Begründung zur

1. (vereinfachten) Änderung des Bebauungsplan Nr. 06.074 – Wohnpark Schulze Everding –

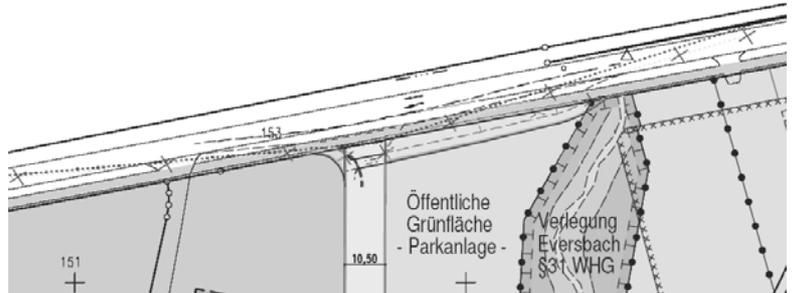
Im Einmündungsbereich der nördlichen Quartierszufahrt *Am Eversbach* (im B-Plan „Planstraße B“) zur *Horster Straße* hat eine verkehrstechnische Prüfung gezeigt, dass bei dem erwarteten Verkehrsaufkommen auf der *Horster Straße* in Kombination mit dem Ziel- und Quellverkehr des neuen Quartiers die Sicherheit und Leichtigkeit des Verkehrs an dieser Stelle nur durch die Errichtung einer Aufweitung des Straßenquerschnitts für Linksabbieger in der *Horster Straße* gewahrt bleibt.

Für diese Aufweitung der Fahrbahn ist jedoch der vorhandene Querschnitt der *Horster Straße* nicht ausreichend. Der Fahrbahnquerschnitt muss daher in einem räumlich begrenzten Streifen östlich der projektierten Einmündung der Straße *Am Eversbach* erweitert werden. Gleichzeitig ist der Kurvenradius auf der Westseite des Knotenpunktes den verkehrstechnischen Ansprüchen anzupassen.

Bewohnern im Siedlungsbereich der *Horster Straße* macht die Einrichtung eines zusätzlichen Haltepunktes für den öffentlichen Nahverkehr an der *Horster Straße* sinnvoll. Nach Prüfung des optimalen Standortes soll dieser Haltepunkt nun im Nahbereich zum Verkehrsknoten *Am Eversbach / Horster Straße* platziert werden. Der projektierte Standort der Haltestelle steht im räumlichen Zusammenhang mit der beschriebenen verkehrsbedingten Aufweitung des Knotenpunktes *Am Eversbach / Horster Straße*. Für die Umsetzung der Haltestelle müssen daher weitere Grundstücksflächen in Anspruch genommen und in den Querschnitt der Abbiegespur eingefügt werden. Die Erweiterung des Straßenquerschnitts der *Horster Straße* nach Süden in den Geltungsbereich des rechtskräftigen Bebauungsplanes macht für eine Umsetzung der Planung die Anpassung des Planungsrechtes an den projektierten Ausbau erforderlich.

Der rechtskräftige Bebauungsplan trifft für die Bereiche südlich der vorhandenen Trasse der *Horster Straße* nachstehende Festsetzungen:

Westlich der Straße *Am Eversbach* sind die Grundstücksflächen an der ehem. Hofstelle Schulze Everding als allgemeines Wohngebiet (WA-Gebiet) ausgewiesen.

Östlich der Straße *Am Eversbach* schließt sich der Bereich der festgesetzten öffentlichen Grünflächen mit ihren unterschiedlichen Zweckbestimmungen an. Für die von der Querschnittserweiterung im Wesentlichen betroffene Grundstücksfläche setzt der rechtskräftige Bebauungsplan die Zweckbestimmung „Parkanlage“ fest.

Im Einmündungsbereich der Quartierszufahrt *Am Eversbach* wird die öffentliche Verkehrsfläche der *Horster Straße* östlich der Einmündung der Straße *Am Eversbach* auf einer Länge von rd. 60 m um bis zu rd. 6 m nach Süden erweitert.

Westlich der Einmündung wird ein verkehrstechnisch benötigter Kurvenradius festgesetzt.

Die geplanten Ausbaudetails sind zum besseren Verständnis der Maßnahme auch über den Geltungsbereich des Bebauungsplanes hinausgehend nachrichtlich dargestellt.

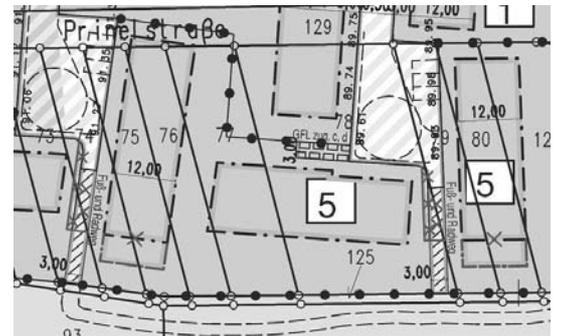
Innerhalb des mit Index 6 bezeichneten Baufensters sieht die städtebauliche Konzeption auch die Möglichkeit einer Fortführung der Ansiedlung von Mehrfamilienhäusern entlang der Barsener Straße vor. Der rechtskräftige Bebauungsplan trägt dieser Konzeption bereits Rechnung und trifft hierfür entsprechende Festsetzungen, die die Errichtung von giebelständigen, zwingend 2-geschossigen Wohnhäusern ohne Beschränkung der Wohneinheiten ermöglichen.

Die Anlage von Mehrfamilienhäusern bedarf allerdings auch einer besonders flexiblen Möglichkeit, Grundstücksflächen für den Nachweis der notwendigen Stellplätze nutzen zu können. Allerdings steht im rechtskräftigen Bebauungsplan die textl. Festsetzung Nr. 7 – in der die räumliche Zuordnung von Stellplätzen, Garagen und Carports definiert wird – diesem Bedarf entgegen.

Im Quartier Ost wird die Festsetzung der öffentlichen Verkehrsfläche sowie der Fuß- u. Radwege an den vorhandenen Ausbauplan bzw. das Kataster angepasst.

Im Quartier West (noch ausstehenden 2. Bauabschnitt) werden die festgesetzten Fuß- u. Radwege an den südlichen Wohnhöfen auf einer Länge von bis zu 10 m gekürzt. Das verbleibende Teilstück wird der öffentlichen Verkehrsfläche der Wohnanlage zugeordnet und der Querschnitt aus verkehrstechnischen Gründen auf 4 m verbreitert.

Die westlich dieser verkehrlichen Anpassung liegenden überbaubaren Grundstücksflächen werden nach Süden bis auf einen Abstand von 5,0 m zur südlich gelegenen Grundstücksgrenze der öffentlichen Grünfläche erweitert.

Die Baufenster westlich der Barsener Straße mit dem Index 6 bzw. 4 werden nach Süden im Mittel um 12,0 bzw. um 7,0 m erweitert. Für die mit Index 6 bezeichneten Baugrundstücke wird die Festsetzung Nr. 7 (Stellplätze u. Garagen) aus dem Festsetzungsgefüge herausgenommen.
